改善箇所説明図

改善の内容

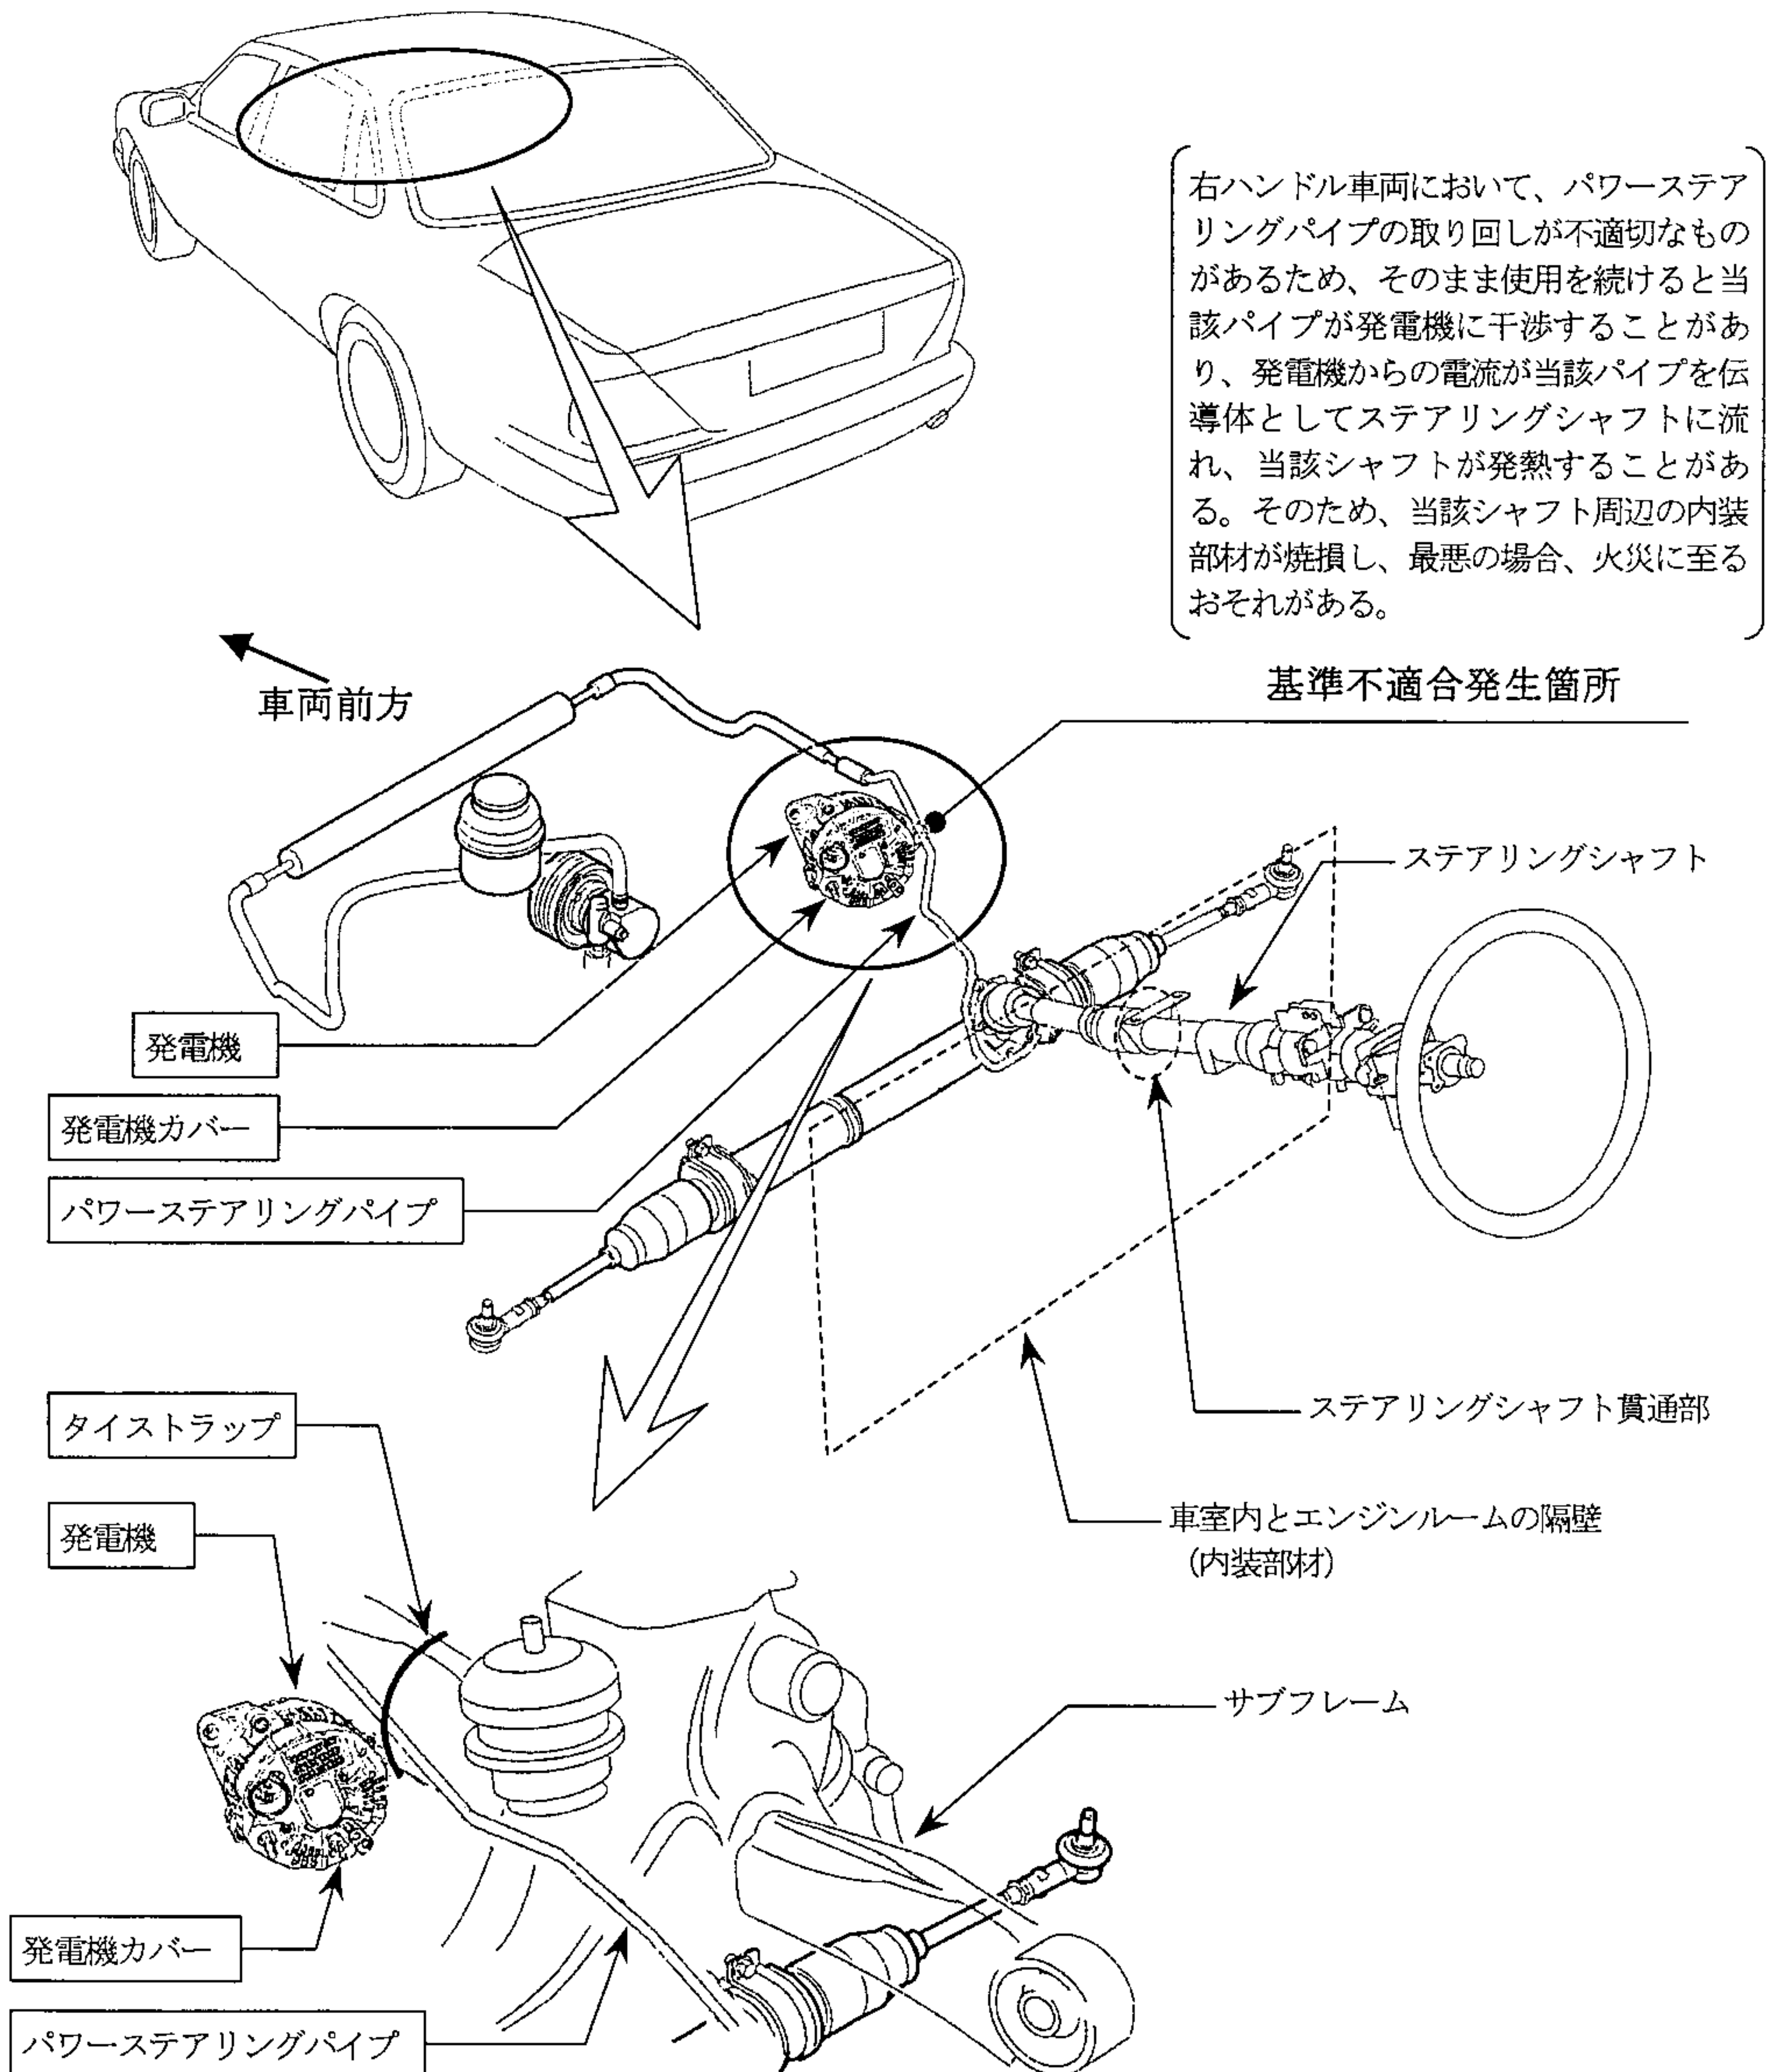
全車両、当該パワーステアリングパイプをタイストラップでサブフレームに固定する。

全車両、当該パイプ、発電機カバー及び発電機を点検し、損傷している場合にはそれぞれを新品と交換する。
